Quartierplanung "Hanco Areal"

Mitwirkungsbericht gem. § 2 RBV

25. AUGUST 2015 - BESCHLUSSFASSUNG

5 Anhang: Planbeilage Mitwirkungseingabe H. Deschwanden / I. Windisch Deschwanden

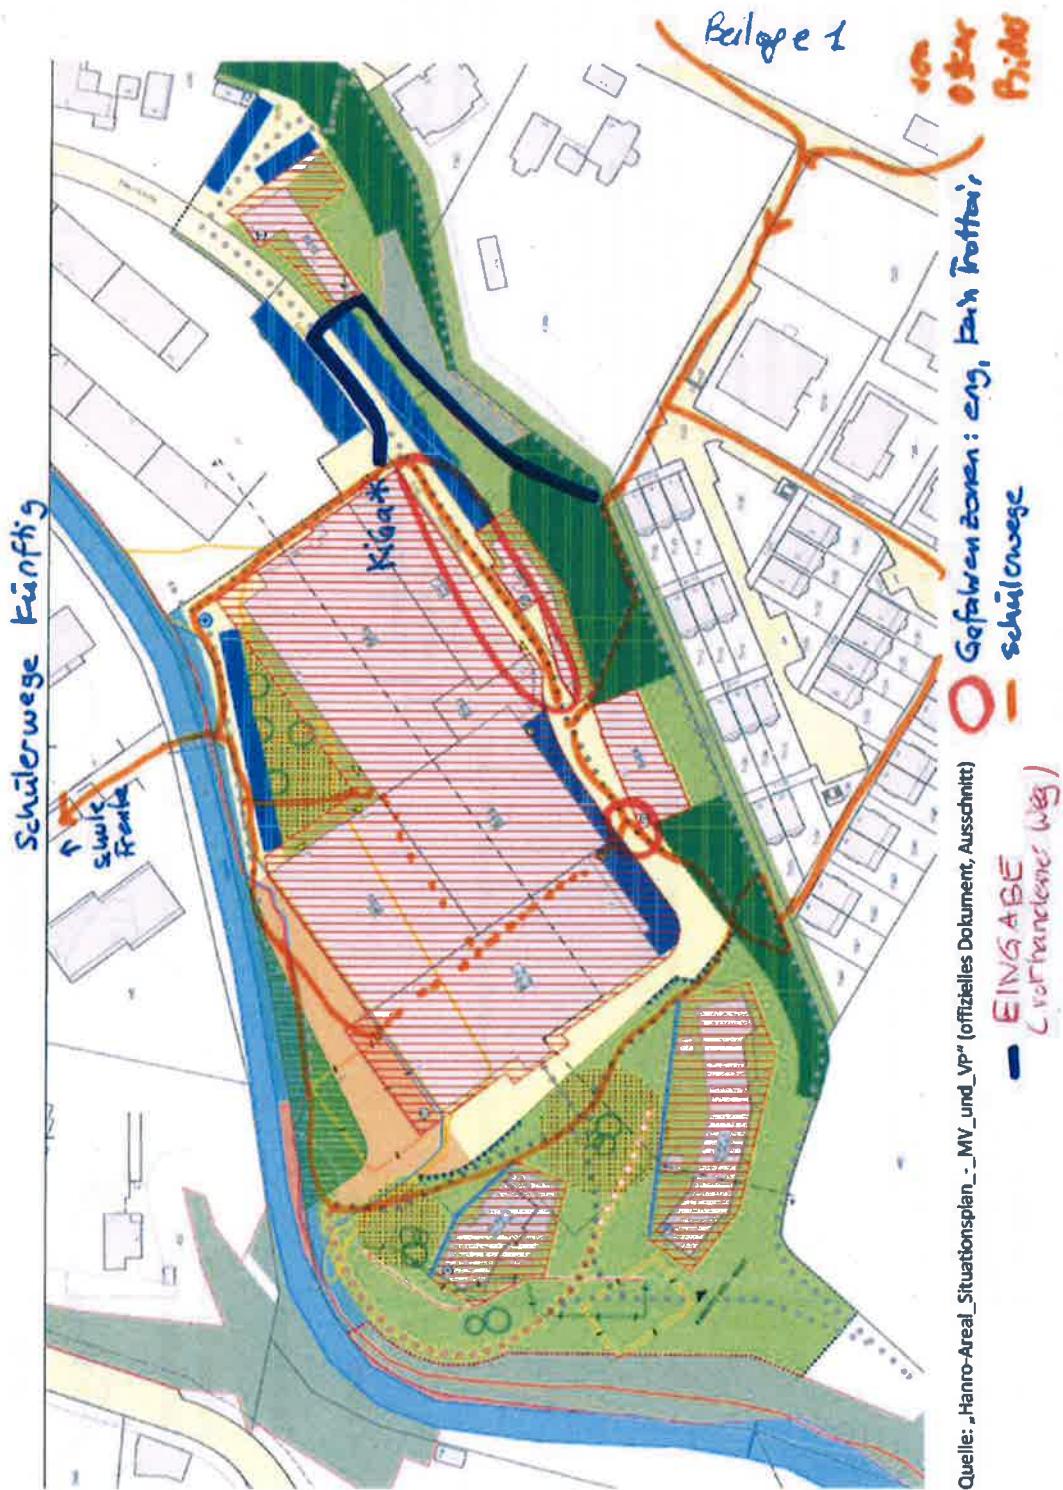
Eingabe von	Eingabeinhalt zusammengefasst	Stellungnahme / Beschlüsse des Stadtrates
Harry Deschwanden Irene Windisch De- schwanden	<p>Sichere Schulwegverbindung Gräubern – Schulhaus Frenke (Planbeilage im Anhang)</p> <ul style="list-style-type: none"> ▪ bestehender Weg auf den Parzellen Nr. 7076 und 7075 bis vor dem Gebäude auf der Parzelle Nr. 7075 soll als Fusswegverbindung in den Plan aufgenommen werden ▪ Schülerroute durchs Hanno-Areal und zwischen den Baubereichen A/B und C als Vorschlag in der Planbelage ▪ Gefahrenbereiche Engnisse zwischen den Baubereichen C und D/E 	<p>Heute wird die Fusswegverbindung vom Gräubern- ins Benzbur-Quartier via einer Treppe im nördlichen Bereich der Parzelle Nr. 7075 sichergestellt. Der heute noch benutzte Fussweg entlang der Grenze der Parzellen Nr. 7075 und 7076 soll gemäss der Stadt Liestal langfristig aufgegeben werden.</p> <p>Die von den Mitwirkenden vorgeschlagene Beibehaltung der bestehenden Wegverbindung entlang der Parzellen Nr. 7075 und 7076 würde eine Verbesserung des Schultwegs vom Gräubern-Quartier ins Schulhaus Frenke bedeuten. Allerdings soll die Parz. Nr. 7075 nicht mit einem zusätzlichen Fussweg belastet werden. Der Fussweg soll auf der Parzelle Nr. 7076 via einer Treppe entlang der Parzellengrenze geführt werden.</p> <p>Die Wege durch die alten Hanno-Hallen sind abhängig von der jeweiligen Nutzung und können daher nicht als öffentliche Fusswegverbindungen im Quartierplan festgelegt werden.</p> <p>Die Fusswegverbindung zwischen den Baubereichen A/B und C dient in erster Linie der Siedlung und soll nicht zum öffentlichen Fussweg ausgebaut werden. Mit der vorgeschlagenen Wegverbindung entlang der Grenze der Parzellen Nrn. 7075 und 7076 wird eine ebenbürtige Wegverbindung in den Plan aufgenommen.</p> <p>Die Gefahrenbereiche sind den Quartierplanverfassern bewusst. Durch die bestehenden Engnisse wird langsam gefahren und das Gefahrenpotenzial in dieser Weise gesenkt. Bei der Gestaltung des Außenraums wird der Fusswegsicherheit Rechnung getragen. Aufgrund der Situation handelt es sich hierbei ausdrücklich um eine quartierinterne Fusswegverbindung.</p>
